キー・セレクトスイッチ SBIU/SBPU型 モデルチェンジのお知らせ

このたびキー・セレクトスイッチSBIU/SBPU型の新モデルが完成しました。つきましては2012年(平成24年)10月1日以降の受注分から、キー・セレクトスイッチSBIU/SBPU型をモデルチェンジすることになりましたので、お知らせ致します。

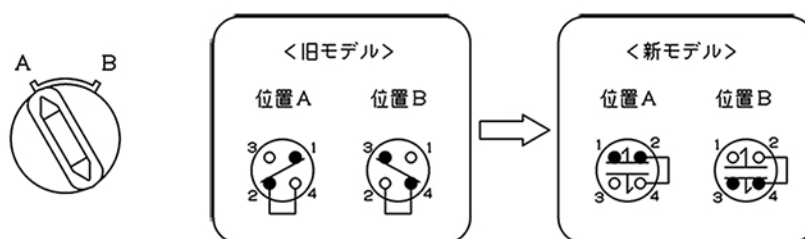
- 1) 切替え時のロック感を明瞭にし、接点の動作を更に向上させました。
- 2) 材質を変更し、更に耐衝撃性を向上させました。
- 3) 導通条件を向上させるため、表面が網目状の接点を採用しました。
定格はAC250V 3Aで変更ありません。
- 4) SBIU型は全閉形にして異物の侵入を防ぐようにしました。
(全閉形：直径1.0mmを超える固形物の先端が内部に侵入しない。)
- 5) SBIU型は、切替え時の接点の動きが外部から目視できるようになりました。
- 6) 操作キーの抜き差し位置は、お客様のご要望に合わせて対応可能です。
詳しくは「(4)特殊品キースイッチについて」をご参照ください。

- 1) 新モデルキー・セレクトスイッチの販売にあたり、旧モデルキー・セレクトスイッチは廃番となります。
- 2) 新モデルと旧モデルは取付け互換性があります。ただし、2ノッチ用キー・セレクトスイッチは、端子番号および端子の位置が異なります。

(5) 特殊4ノッチセレクトスイッチについて

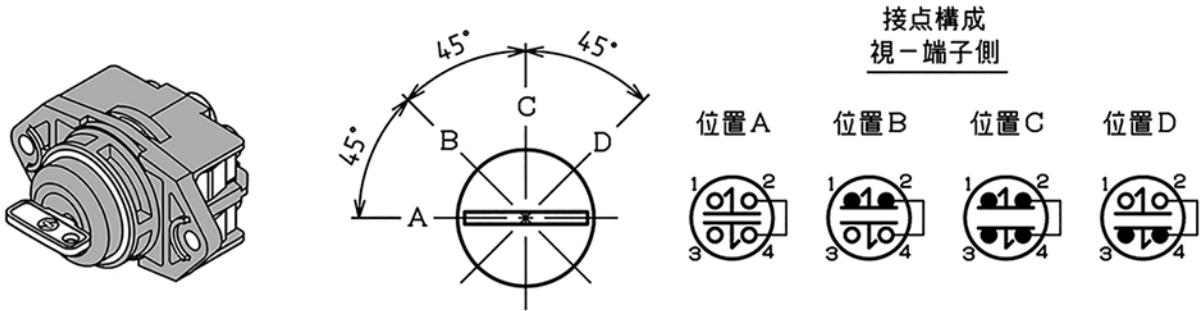
- 1) 型式 SBIU/SBPU-L4
- 2) 本製品は特殊品のため、受注生産となります。
- 3) 本製品はキースイッチ型式 SBIU/SBPU-KS4の操作キーを、抜けなくしたものです。
- 4) キースイッチとの外観上の識別を図るため、本体を黒一色にしています。
- 5) 操作部のツマミはキースイッチと同じものになります。ご了承願います。
